Création d'une centrale hydroélectrique sur les torrents de Gravelles et Montgellaz (Commune de Courchevel)

France Nature Environnement Savoie, association agréée pour la protection de l'environnement, a examiné le dossier de la création de la microcentrale hydroélectrique sur les torrents de Mongellaz et des Gravelles, par la SAS Gravelles ENR, sur la commune de Courchevel (73). Au niveau de l'évaluation du bilan carbone fourni par le pétitionnaire à la demande de MRAE, FNE Savoie constate des sous-estimations et des biais de calcul sur les éléments qui permettent de prétendre à un amortissement sur sept mois du coût carbone de la construction. Nous présentons les deux demandes suivantes :

SYNTHESE DES DEUX DEMANDES DE FNE 73 :

Annexe 1. Données sur le cout carbone avec ACV d'une PCH réalisée par une filiale EDF

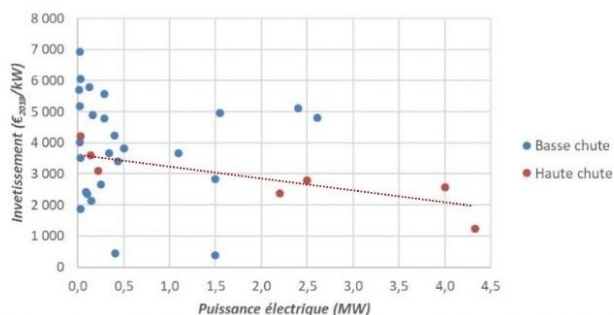
⁵ Ce cout est de 1 881 tonnes de CO₂eq pour un projet de 1 MW sur HYDRO NAVES, voir en annexe 1 et 1 bis avec la dégressivité des couts de la construction en fonction de la puissance. Ce cout est divisé par deux entre une PCH de 4 MW et une de 1 MW

⁶ En prenant la moitié du cout carbone par MW de la centrale HYDRO NAVES.

Annexe 2 Flux énergétiques CC VAL VANOISE*

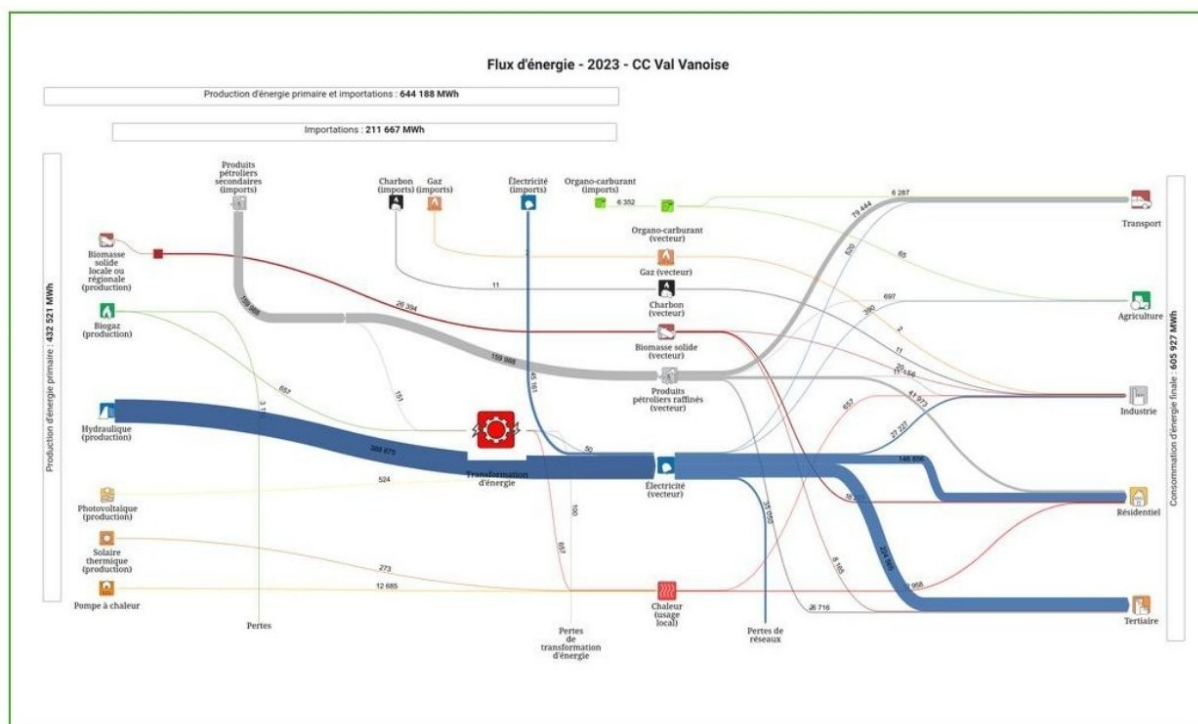
- b. Compte tenu du faible volume de cette centrale dans l'EPCI Val Vanoise qui consomme environ 384 GWhs/an, considérons comme référence le mix électrique de l'EPCI Val Vanoise. L'intensité carbone de mix électrique peut être estimé avec les données ORCAE sur les flux d'énergie de l'EPCI VAL VANOISE⁹ en 2023 :

384 GWh d'électricité dont 89 % d'origine hydroélectrique et 11 % d'origine extérieure.
